CONTRATO DE INTERVENTORÍA N°967 DE 2022

INTERVENTORÍA TECNICA, ADMINISTRATIVA, FINANCIERA Y AMBIENTAL PARA EL MEJORAMIENTO Y MANTENIMIENTO DE VÍAS TERCIARIAS DEL PROGRAMA COLOMBIA RURAL EN LOS MUNICIPIOS DEL DEPARTAMENTO DEL MAGDALENA - LOTE 8

CONTRATO N°967-2022
DOCUMENTO Nº50235-IM-25
Informe Mensual 25
Noviembre 01 al 30 de 2024
VERSIÓN 0
VOLUMEN 1 DE 1
ORIGINAL

Figura 1. SECCIÓN TRANSVERSAL DE LA ESTRUCTURA DE PAVIMENTO

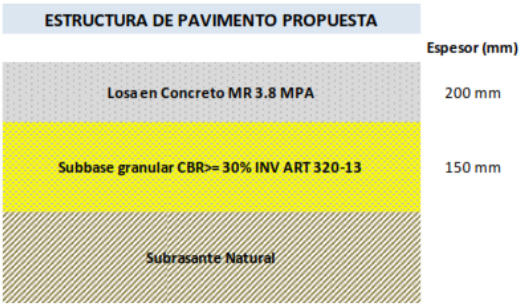
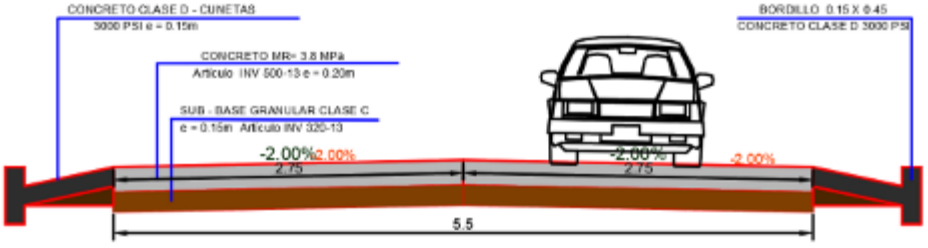
- Es necesario remitir el memorial de responsabilidad firmado por el Especialista.
- No se remite el Anexo 2 del informe de pavimentos.

Figura 1. SECCIÓN TRANSVERSAL DE LA ESTRUCTURA DE PAVIMENTO

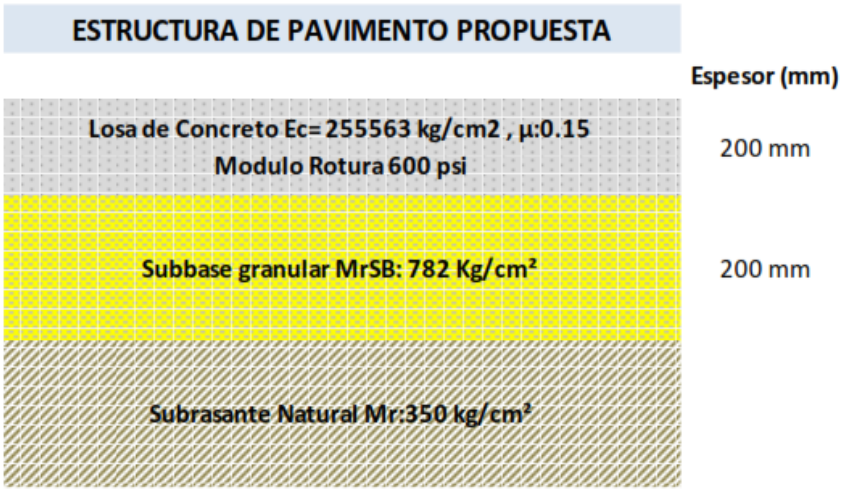
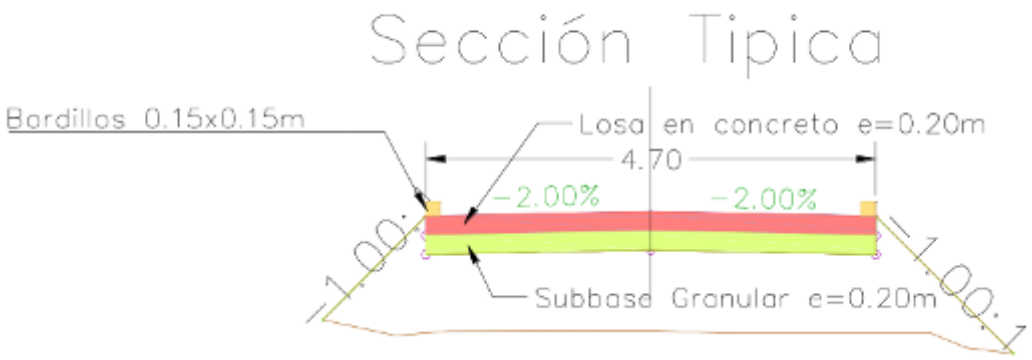
Se recomienda tener en cuenta las siguientes indicaciones dadas por está Interventoría en el momento de la Construcción:

Por lo anterior no se tiene objeción frente al Diseño de Pavimento en versión 0 y se da por aprobado condicionado, una vez atendido los últimos 3 cometarios realizados en el presente comunicado.

Figura 1. SECCIÓN TRANSVERSAL DE LA ESTRUCTURA DE PAVIMENTO

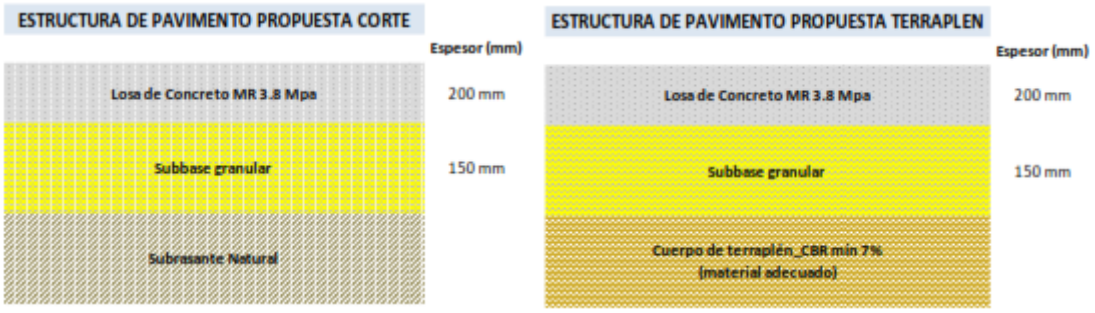
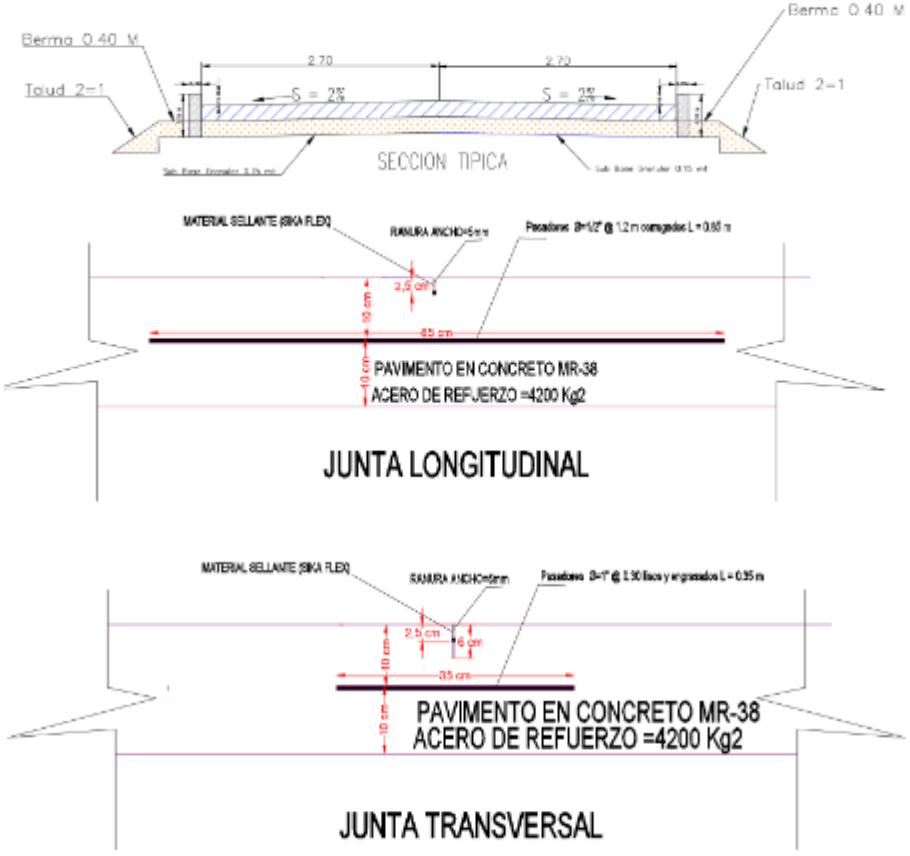
Se recomienda tener en cuenta las siguientes indicaciones dadas por está Interventoría en el momento de la Construcción:

Figura 1. SECCIÓN TRANSVERSAL DE LA ESTRUCTURA DE PAVIMENTO DEL PR0+000 al PR0+150

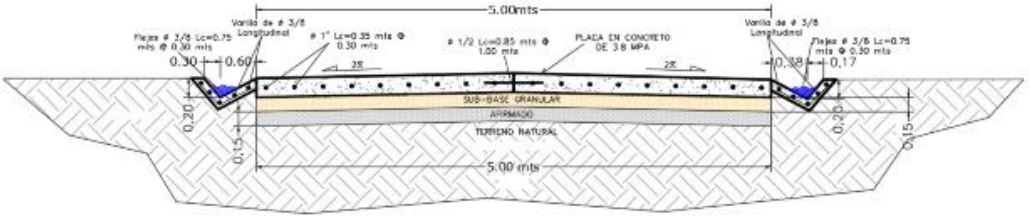
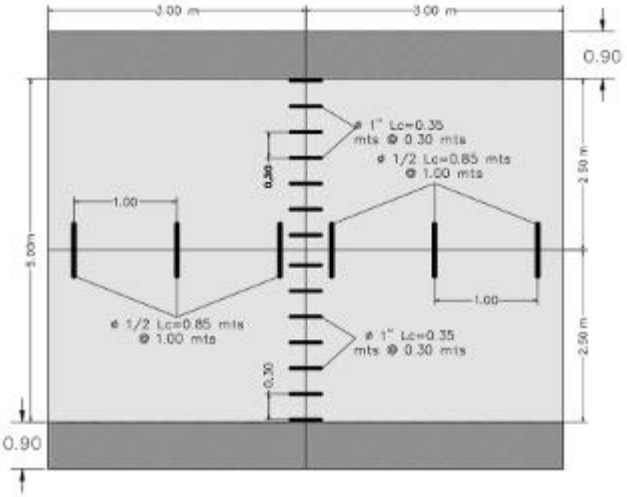
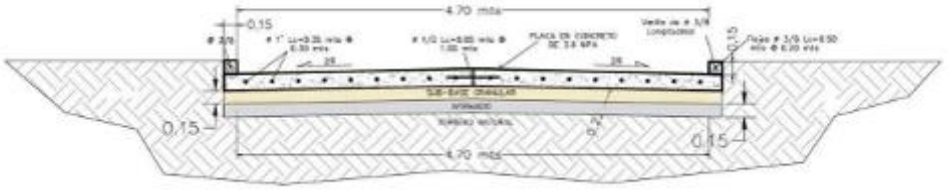
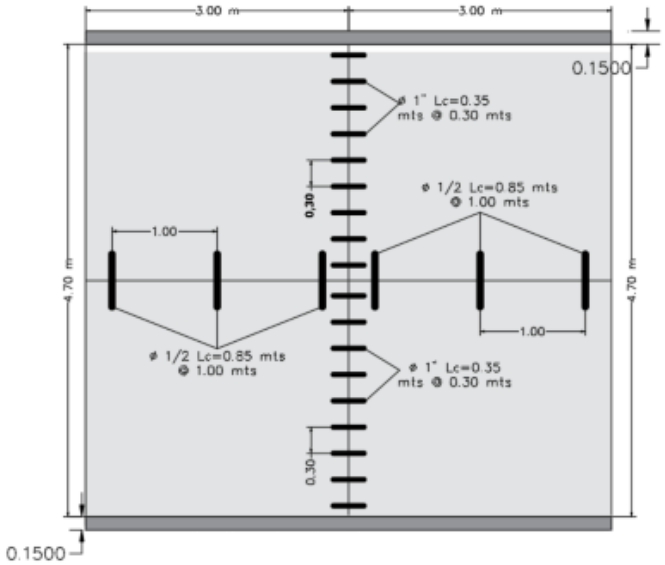
Se recomienda tener en cuenta las siguientes indicaciones dadas por está Interventoría en el momento de la Construcción:

Figura 2. Detalle del Refuerzo de la Placa de Pavimento

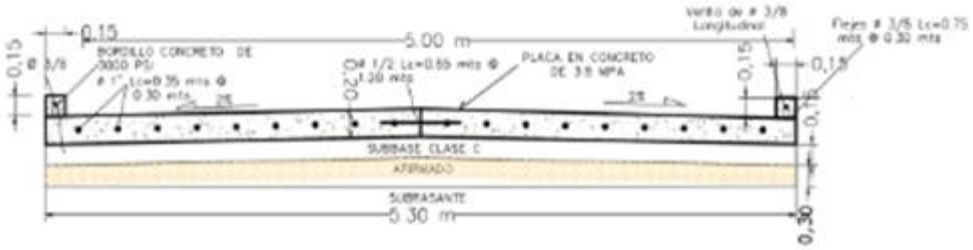
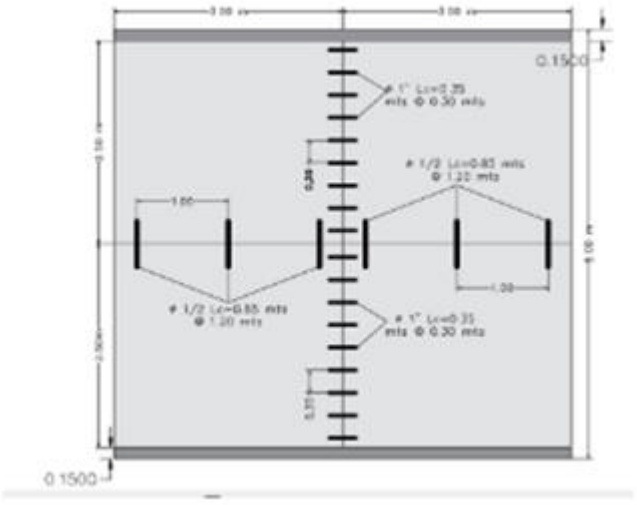
Se recomienda tener en cuenta las siguientes indicaciones dadas por está Interventoría en el momento de la Construcción:

Figura 2. DETALLE DEL REFUERZO DE LA PLACA DE PAVIMENTO

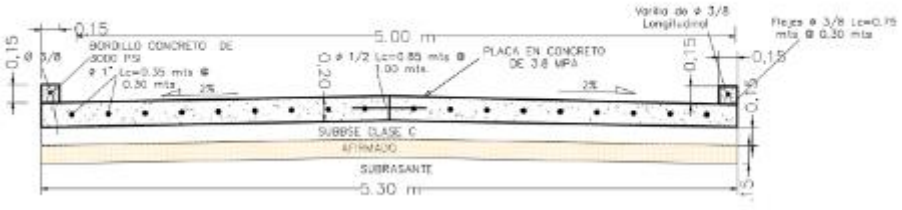
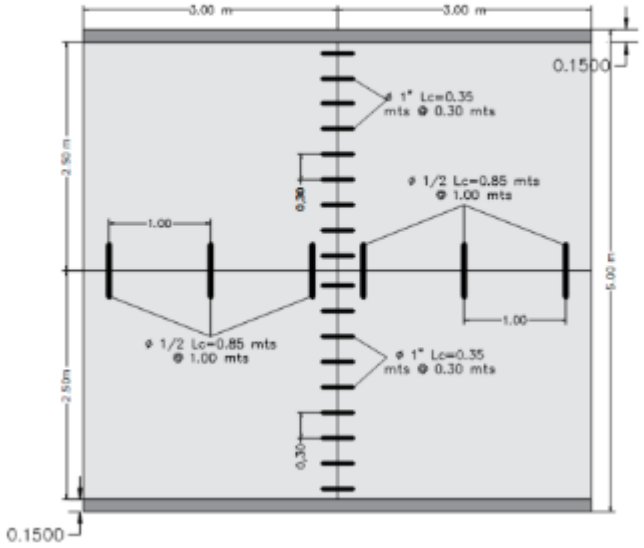
Se recomienda tener en cuenta las siguientes indicaciones dadas por está Interventoría en el momento de la Construcción:

Figura 2. DETALLE DEL REFUERZO DE LA PLACA DE PAVIMENTO

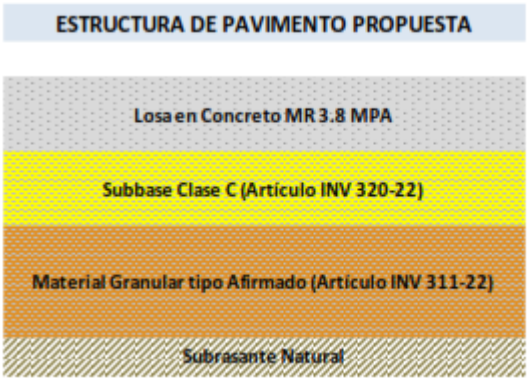
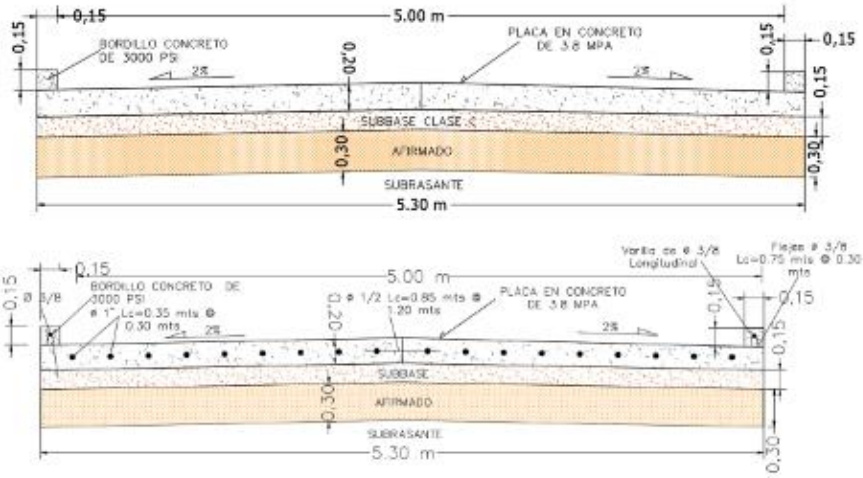
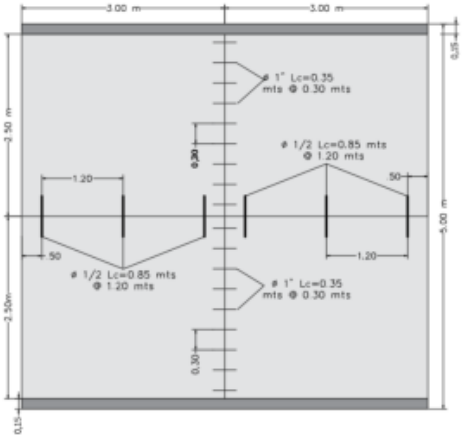
Se recomienda tener en cuenta las siguientes indicaciones dadas por está Interventoría en el momento de la Construcción:
